Summary of Comments on Errores e incongruencias e-AIP MGGT AD ORIGINAL.pdf

INSTRUMENT
APPROACH
CHART - ICAO

GUATEMALA CITY/LA AURORA INTL
ILS Y RWY 02
CAT I

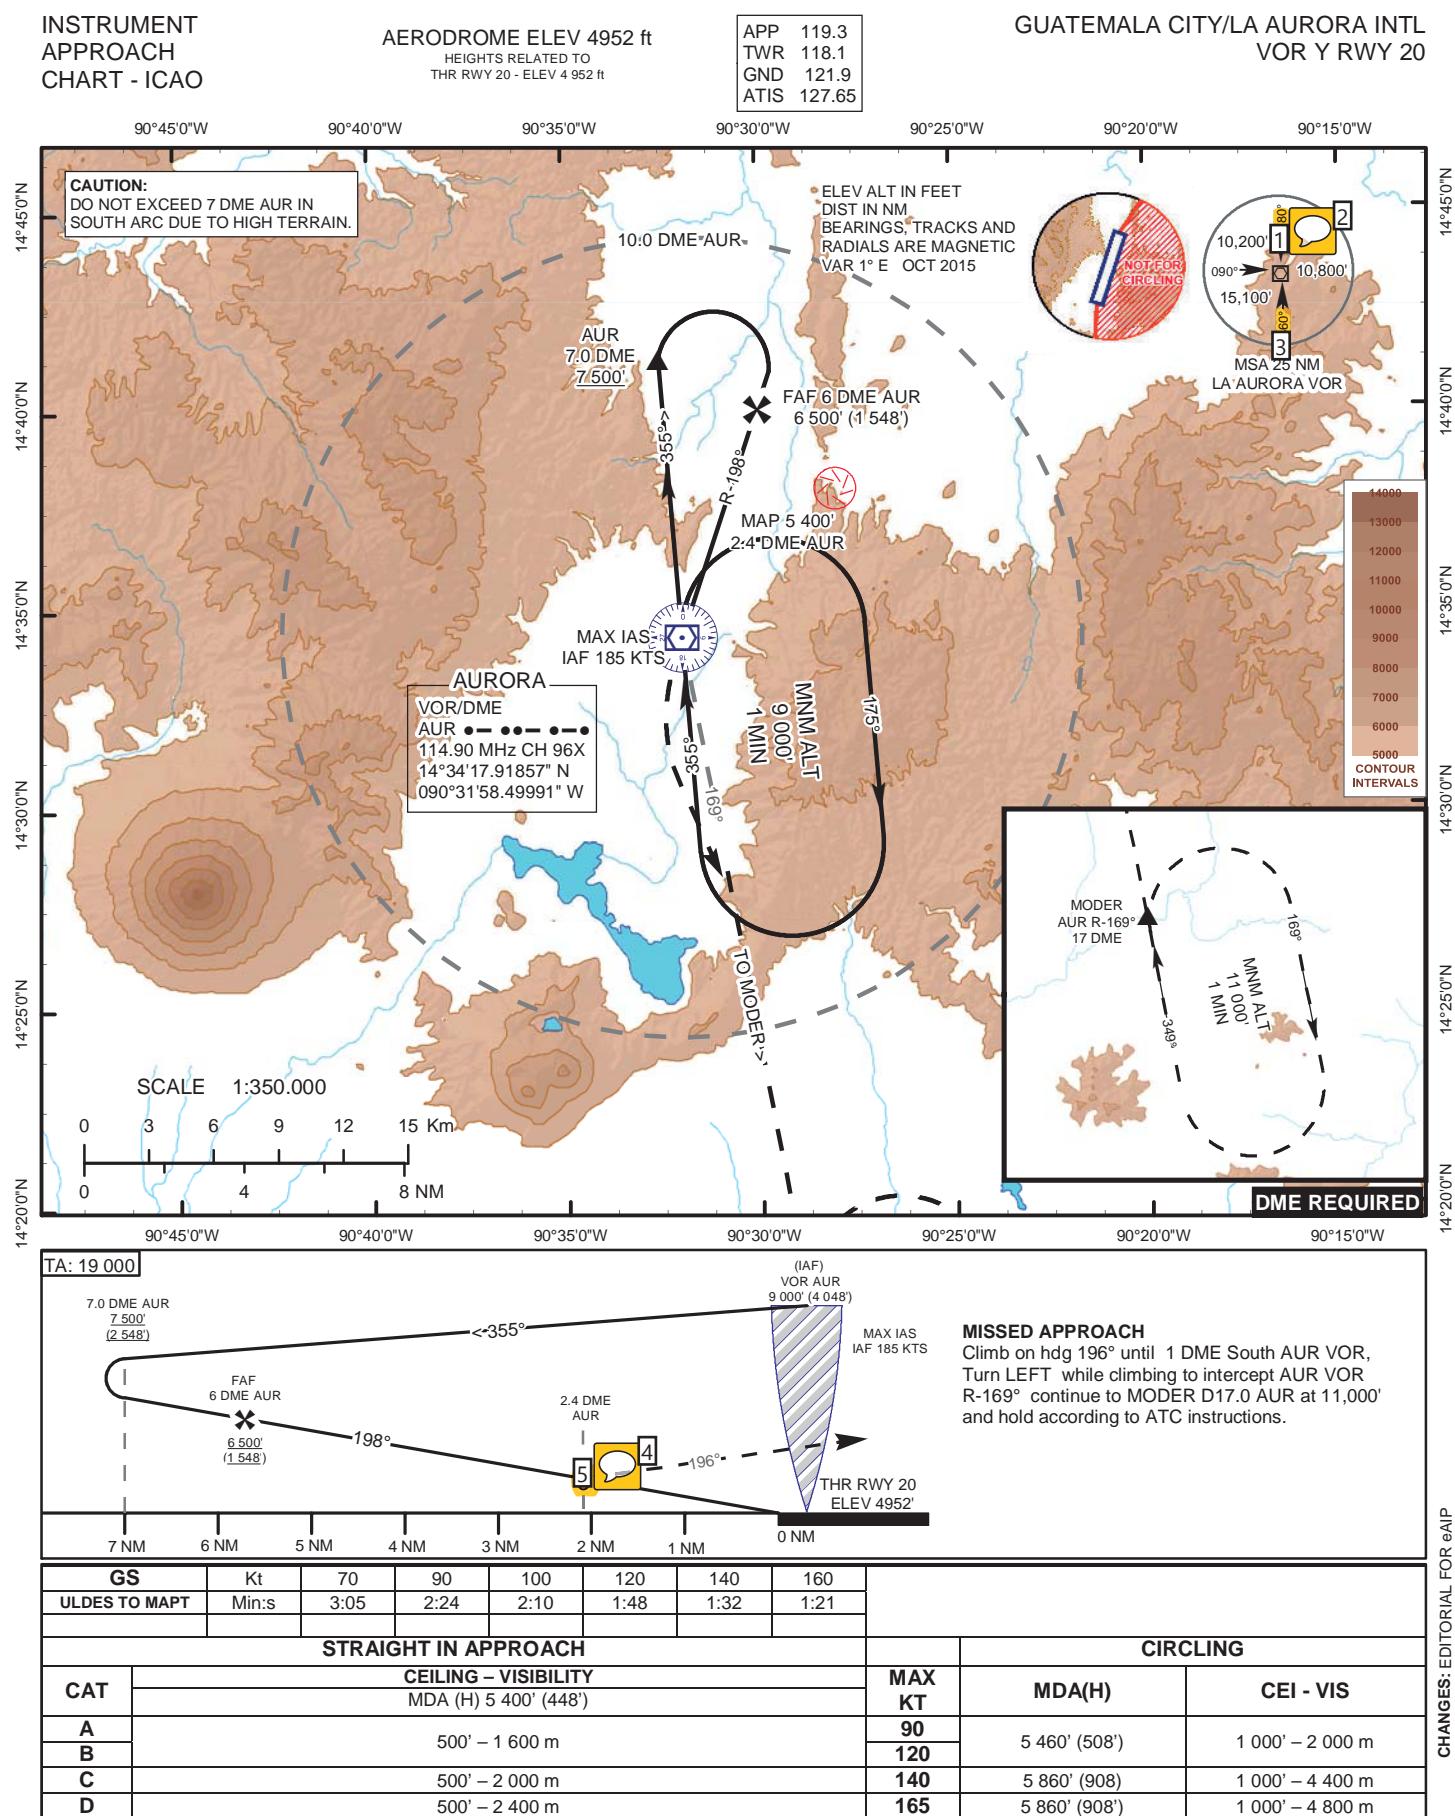
Number: 1 Author: LUIS MONTUFAR Subject: Nota adhesiva Date: 28/04/2017 11:58:31 a. m.
compensated

Number: 3 Author: LUIS MONTUFAR Subject: Nota adhesiva Date: 28/04/2017 12:06:23 p. m.
Falta identificar el waypoint GT652

Number: 5 Author: LUIS MONTUFAR Subject: Nota adhesiva Date: 28/04/2017 12:09:25 p. m.
Nuestra publicación incluye:
CAUTION: In final, visual segment surface (VSS) penetrated by obstacles up to 503ft AMSL

Number: 6 Author: LUIS MONTUFAR Subject: Nota adhesiva Date: 28/04/2017 12:15:16 p. m.
Sobre 6.3 falta especificar que está sobre el GT602

GUATEMALA CITY/LA AURORA INTL
VOR Z RWY 20

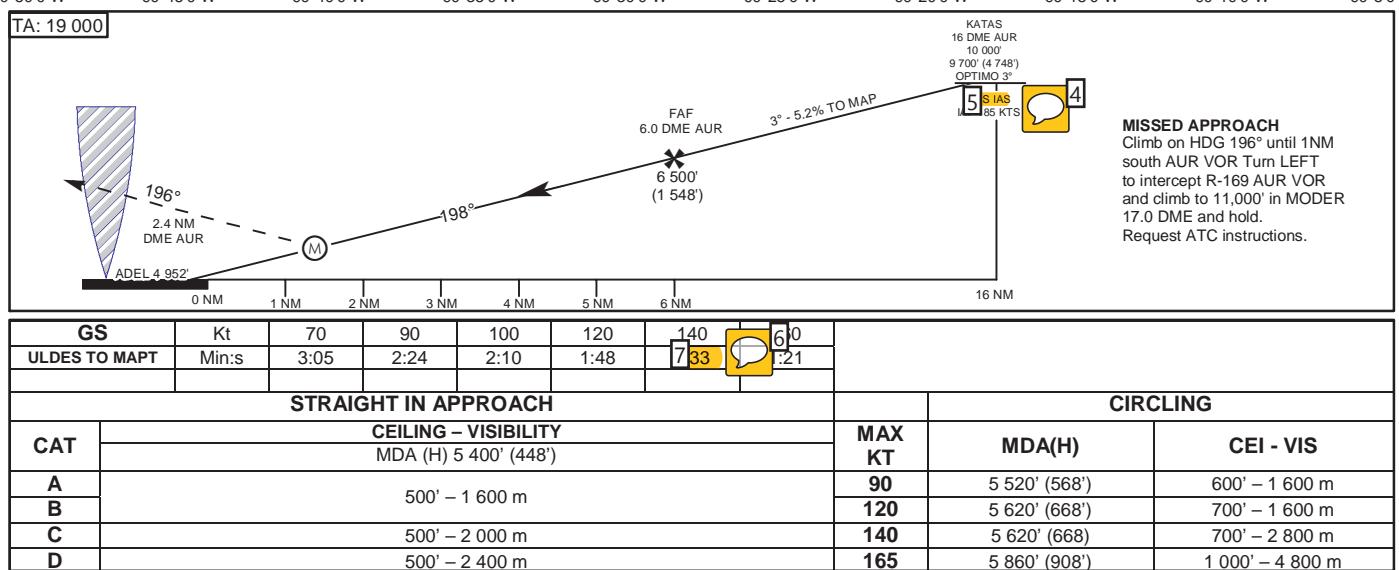
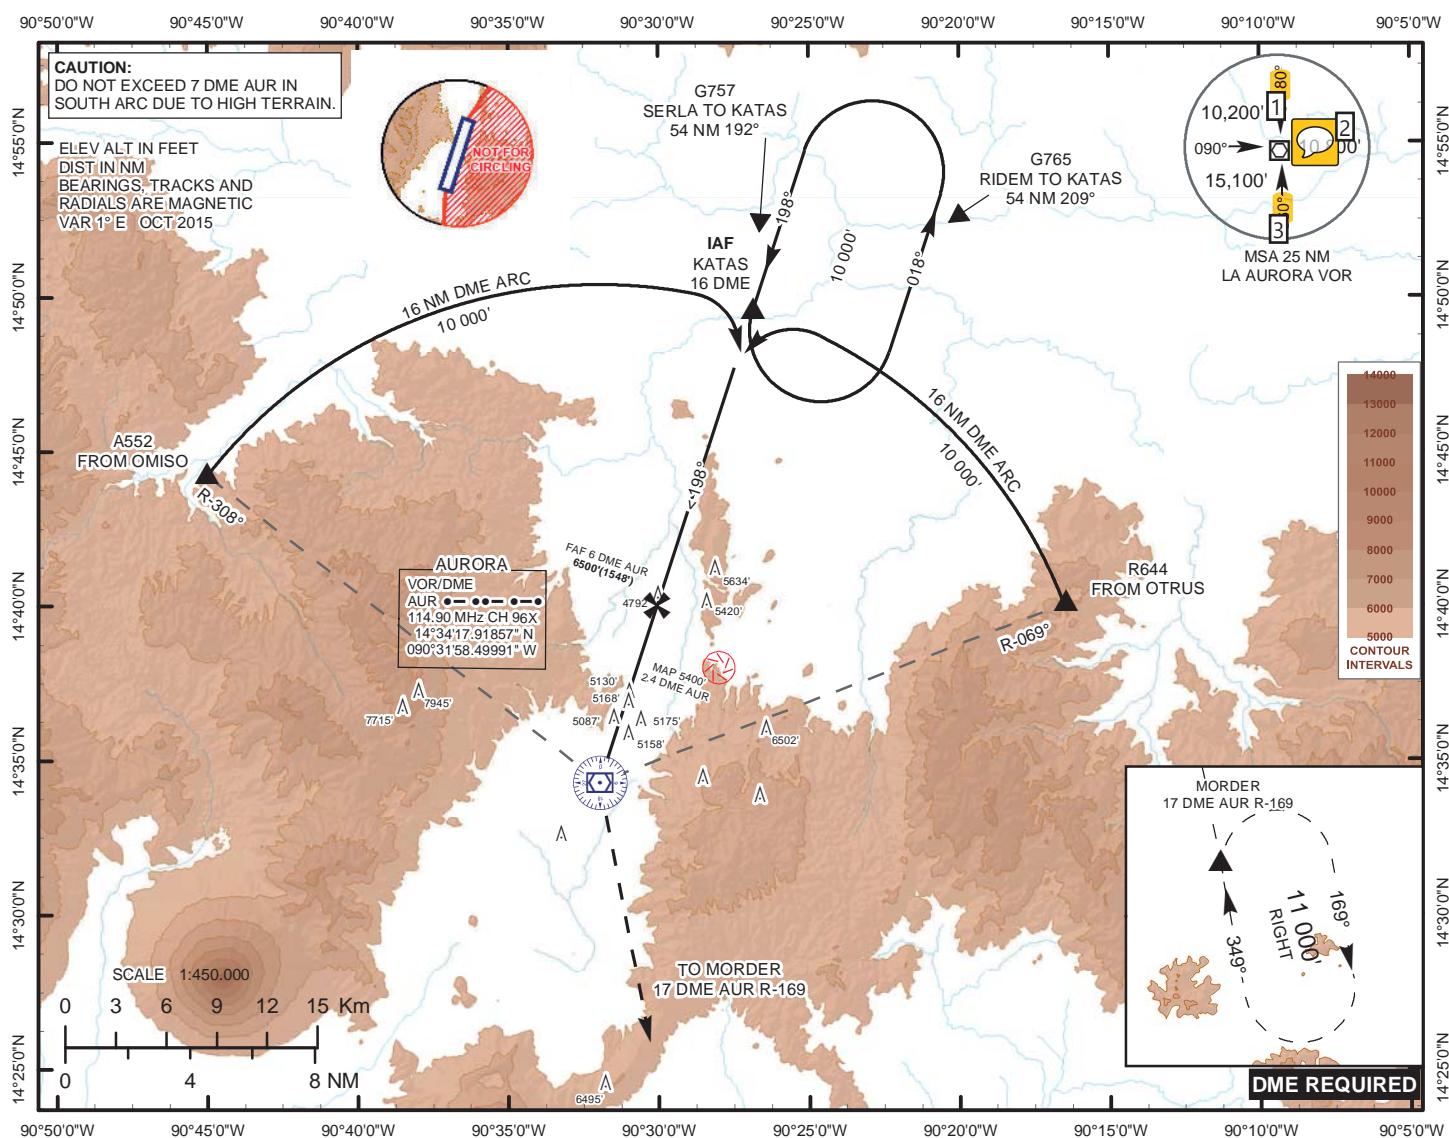
Number: 2 Author: LUIS MONTUFAR Subject: Nota adhesiva Date: 28/04/2017 12:57:50 p. m.
Los grados no están acorde a la inclinación de l apista

Number: 4 Author: LUIS MONTUFAR Subject: Nota adhesiva Date: 28/04/2017 1:02:55 p. m.
Falta simbolo de Missed approach

GUATEMALA CITY/
LA AURORA INTL
PALEN RWY 02

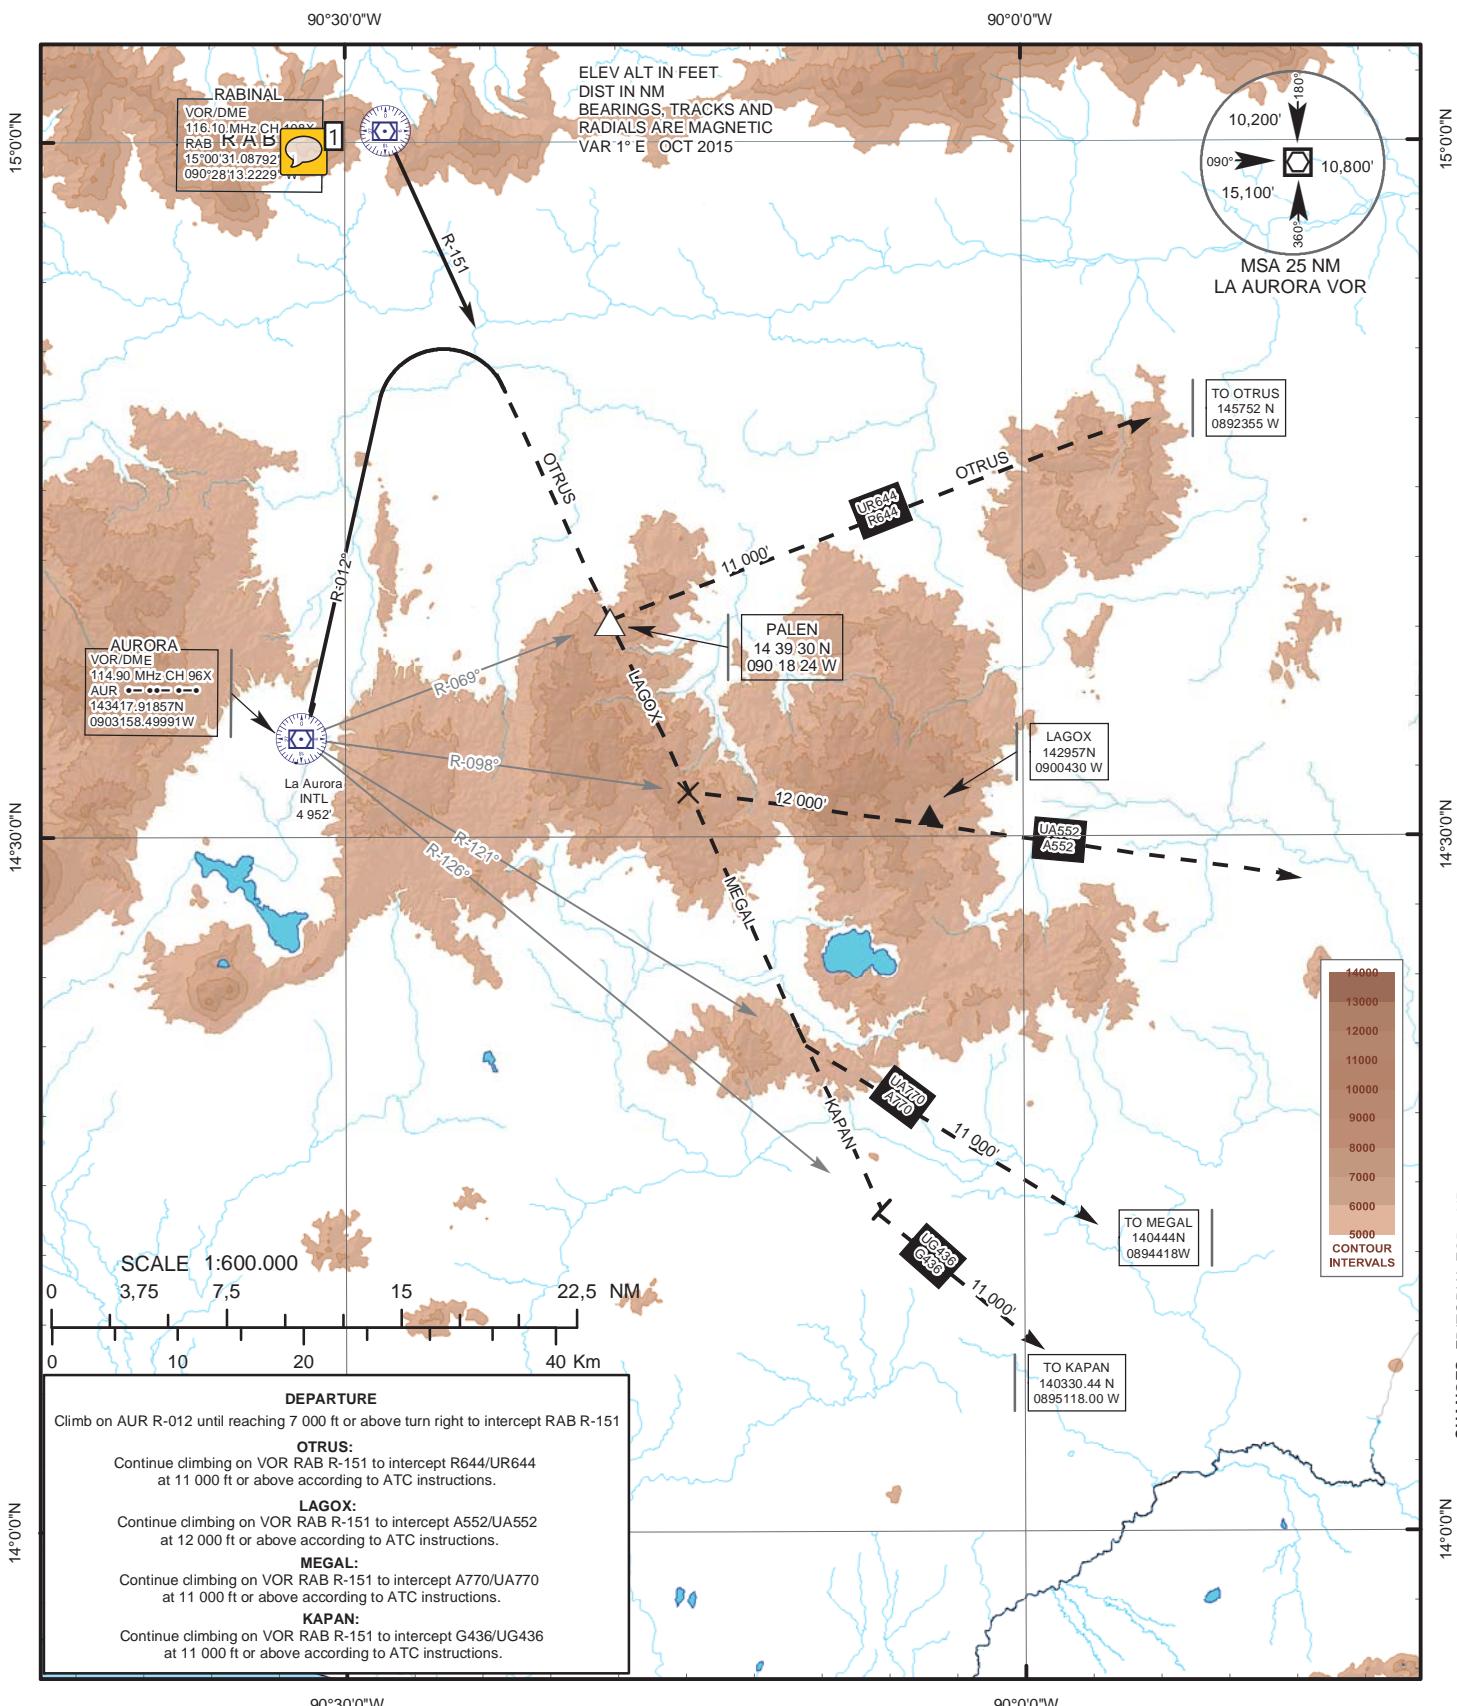
Number: 2 Author: LUIS MONTUFAR Subject: Nota adhesiva Date: 28/04/2017 1:07:43 p. m.
Los grados no estan de acuerdo a la pista

Number: 4 Author: LUIS MONTUFAR Subject: Nota adhesiva Date: 28/04/2017 1:14:57 p. m.
corregir por MAX IAS

Number: 6 Author: LUIS MONTUFAR Subject: Nota adhesiva Date: 28/04/2017 1:16:52 p. m.
en la publicación se muestra como 1:32

GUATEMALA CITY/
LA AURORA INTL
DEPARTURES RWY 02

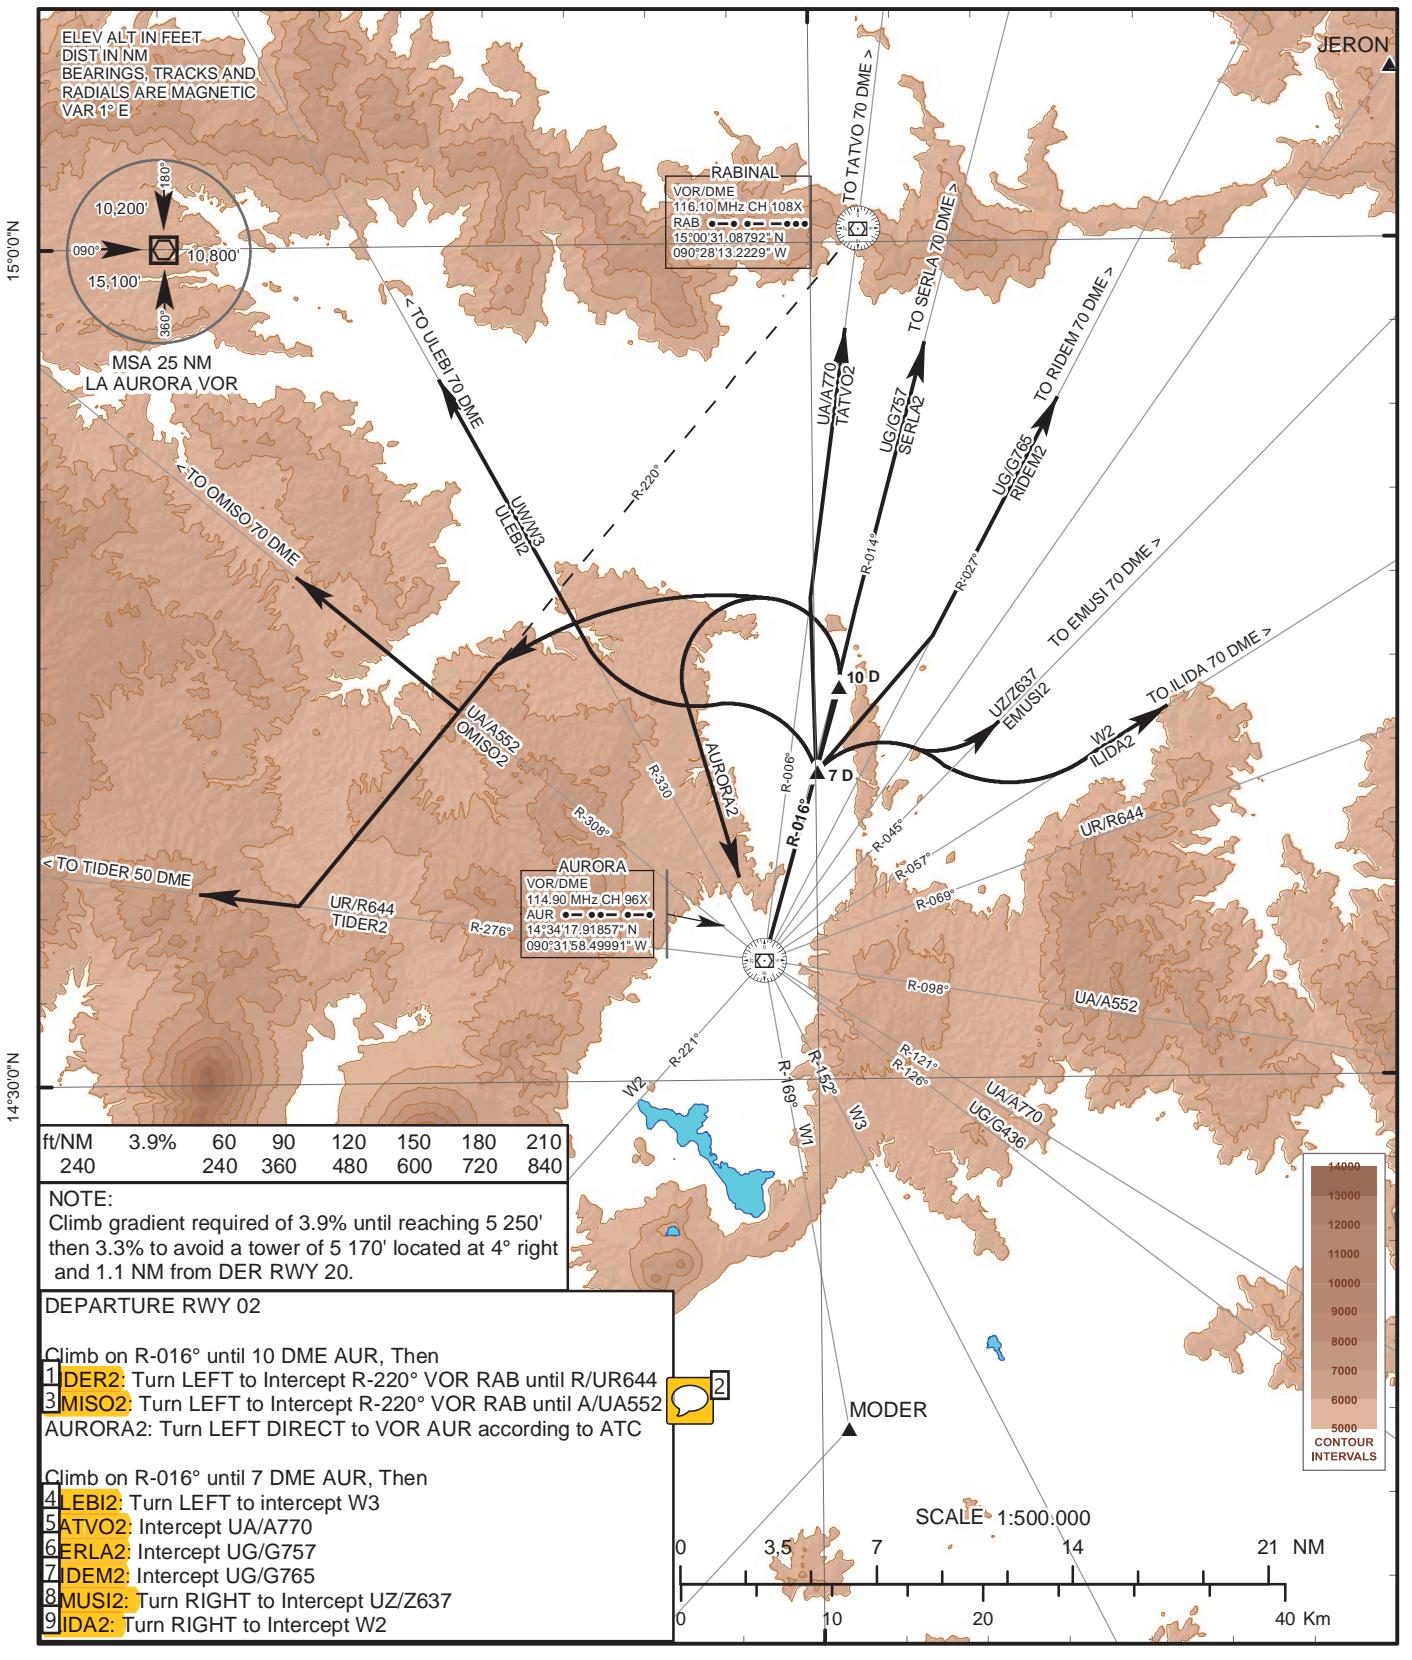
Number: 1 Author: LUIS MONTUFAR Subject: Nota adhesiva Date: 02/05/2017 10:29:46 a. m.
El código Morse de Rabinal no se muestra

En todas las descripciones debería de especificarse al final:

TIDER2: Vía TIDER

OMISO2: Vía OMISO

ULEBI2: vía ULEBI

TATVO2: Vía TATVO

SERLA2: Vía SERLA

RIDEM2: vía RIDEM

EMUSI2: vía EMUSI

ILIDA2: via ILIDA
